Niederschrift

**über die 40. öffentliche und nichtöffentliche Sitzung des
Stadtentwicklungsausschusses am Mittwoch, 05.06.2019 um 17:00 Uhr, im
Bürgersaal des Bürgerhauses (Mittelstraße 40 in 40721 Hilden)**

5.4	Bebauungsplan Nr. 255 für den Bereich Karnaper Straße/Diesterwegstraße/Eisenbahntrasse im Stadtteil Hilden Süd: Abhandlung der Stellungnahmen aus der ersten Offenlegung erneuter Offenlagebeschluss	WP 14-20 SV 61/223/1
-----	--	-------------------------

Abbildung: Lärmpegelbereiche gem. DIN 4109; Quelle: Anlage 8, des schalltechnischen Gutachtens zum Bebauungsplan Nr. 255

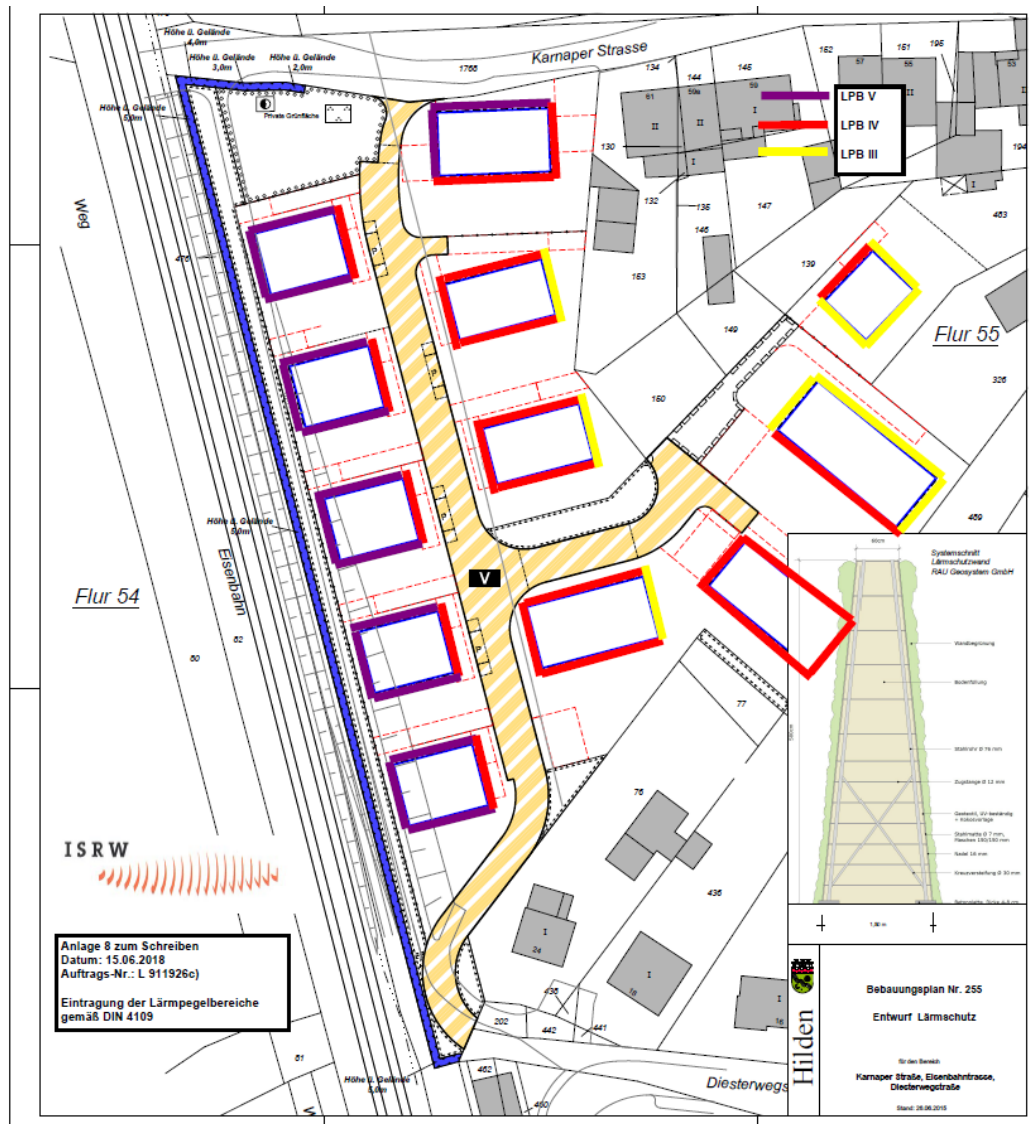
raum zugrunde gelegt (dieses ist aber im Schallgutachten nicht klar hervorgehoben). Bei der textlichen Festsetzung ist aber unklar, worauf sich „die Maßgabe des Schallgutachtens“ beziehen soll. Zur Klarstellung der Festsetzung sollte daher entweder auf die Anlage 8.2 des Schallgutachtens verwiesen werden oder im Bebauungsplan eine zeichnerische Kennzeichnung der LPB IV und V (und der Festlegung des LPB III als Mindestanforderung für den Rest des Plangebiets) erfolgen.

- Die Maßnahmen des schalltechnischen Gutachtens beziehen sich auf den Nachtzeitraum. Zur Klarstellung dieser Festsetzungen wurde vom Gutachter ein Plan mit Festsetzung der Lärmpegelbereiche dem schalltechnischen Gutachten hinzugefügt (Anlage 8, Eintragung der Lärmpegelbereiche gem. DIN 4109).
Des Weiteren wird der Anregung gefolgt, indem in den Textlichen Festsetzungen (Nr.6.1) auf die Anlage 8 (Eintragung der Lärmpegelbereiche gem. DIN 4109) des Schallgutachtens hingewiesen wird. Zudem wird die genannte Darstellung der Lärmpegelbereiche in Punkt 12.6 der Begründung mit aufgenommen.

- Der Anregung, lärmoptimierte Grundrisse im Bebauungsplan festzusetzen, wird nicht gefolgt. Diese sind, anders als technische Maßnahmen wie die Ausstattung mit fensterunabhängigen Belüftungseinrichtungen, nicht „festzusetzen“ und werden daher als Empfehlung in die Textlichen Hinweise zum Bebauungsplan mit aufgenommen.

Abbildung: Differenz Rasterlärnkarten am Tag; Quelle: Anlage 6.1 des schalltechnischen Gutachtens zum Bebauungsplan Nr. 255

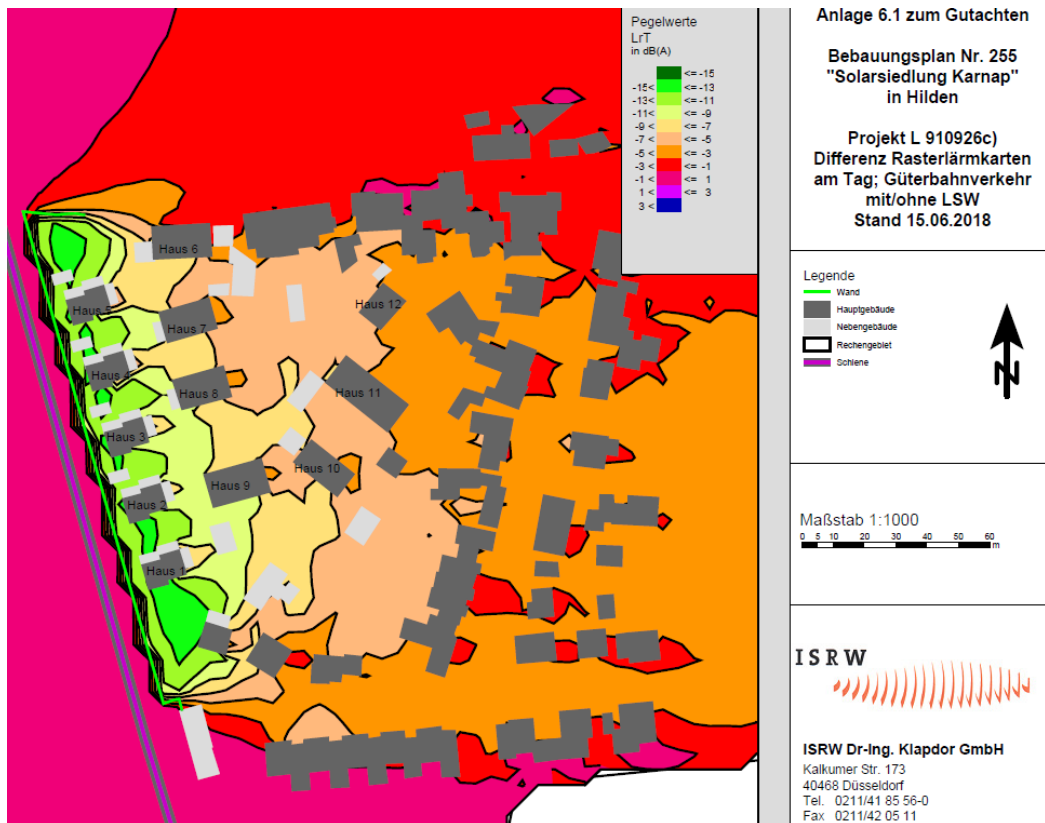
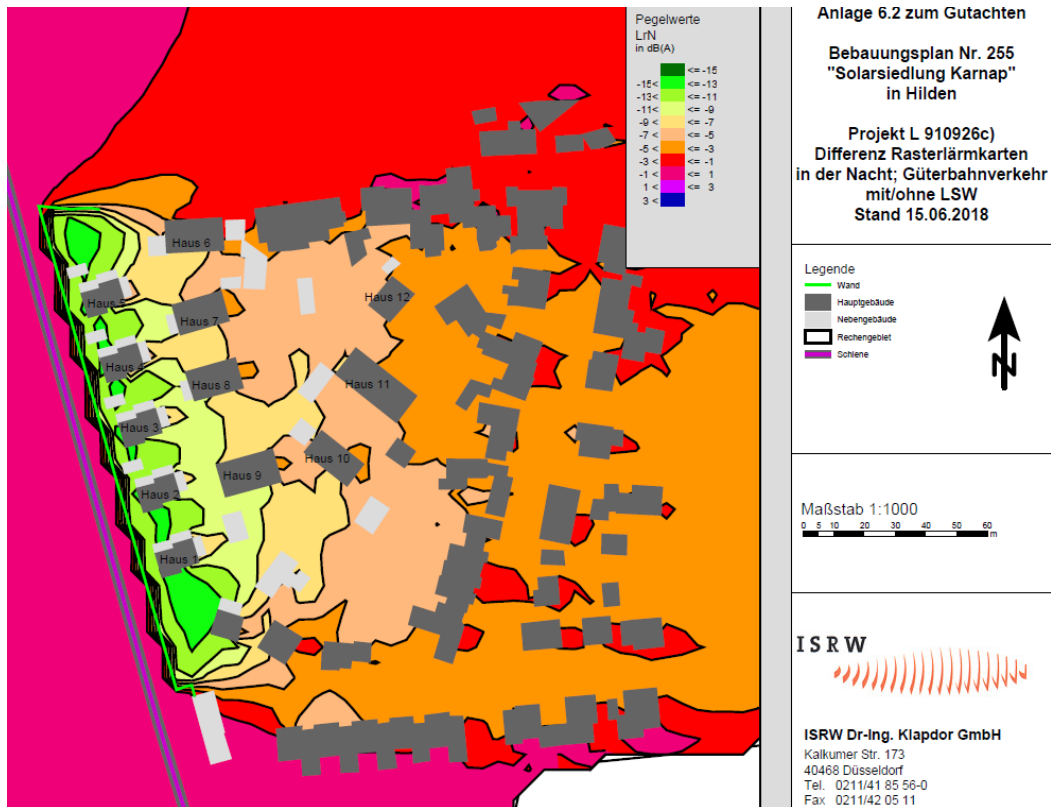
- Es wird auf Unterschiede in Angaben zu Zugzahlen, Emissionspegeln und der Ausgestaltung von Lärmschutzmaßnahmen in der Projektbeschreibung und der Sitzungsvorlage für den Rat hingewiesen. Vor diesem Hintergrund wird die Frage gestellt ob am Lärmschutz gespart werden sollte.

- Das Schallgutachten wurde aktualisiert (Stand 15.06.2018) und es wurden aktuelle Zugzahlen berücksichtigt.
- Das aktualisierte schalltechnische Gutachten (Stand 15.06.2018) berücksichtigt die aktuellsten Gesetzesgrundlagen. Im Übrigen wurde bereits bei den Berechnungen im schalltechnischen Gutachten mit Stand vom 06.02.2014 der „Schienenbonus“ nicht mehr berücksichtigt, so dass die damals neue Rechtsgrundlage (ab 01.01.2015) eingehalten wurde.

- im Rahmen des Bebauungsplanes sind als Varianten die Errichtung des Systems „begrünte Lärmschutzwand, System „Rau R3“ oder „Rock extensive“ möglich. Beide Systeme erfüllen die Anforderung an die Schallabsorption gemäß dem schalltechnischen Gutachten vom 06.02.2014, L 910926 a).
Durch die begrünte 5 m hohe Lärmschutzwand wird eine Absenkung der Geräuschbelastung auch an den Bestandshäusern bewirkt, auch bei gegenüberliegendem Wald (siehe die folgenden Abbildungen).
